SERVICE INFO – INA 0097

Ændring på skiverne for nogle af tilbehørsdrevets strammearme

Best. nr.: 534 0138 30
534 0145 10
534 0150 10

Billede 1: Detaljeret oversigt over skiverne i det tidligere design (venstre) og det nye design (højre)

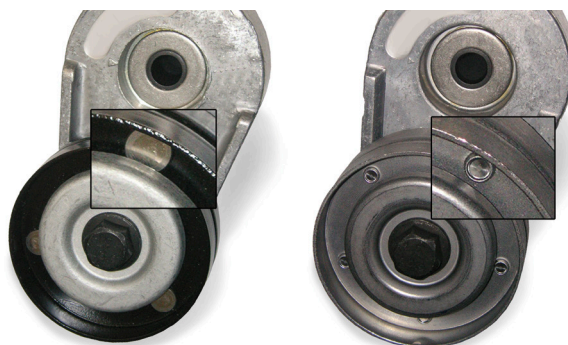
Med øjeblikkelig virkning tilbyder Schaeffler Automotive Aftermarket versioner med ændrede skiver til de anførte strammearme.

Som vist på billede 1 er forskellene belægningen (tidligere sort, nu metallic grå) og forbindelsen mellem skivens to halvdele (tidligere nittede, nu koldnittede).

I overgangsperioden kan vi have blandede beholdninger af begge design. Begge versioner opfylder de tekniske krav uden begrænsning for de køretøjer, der er angivet i katalogerne.
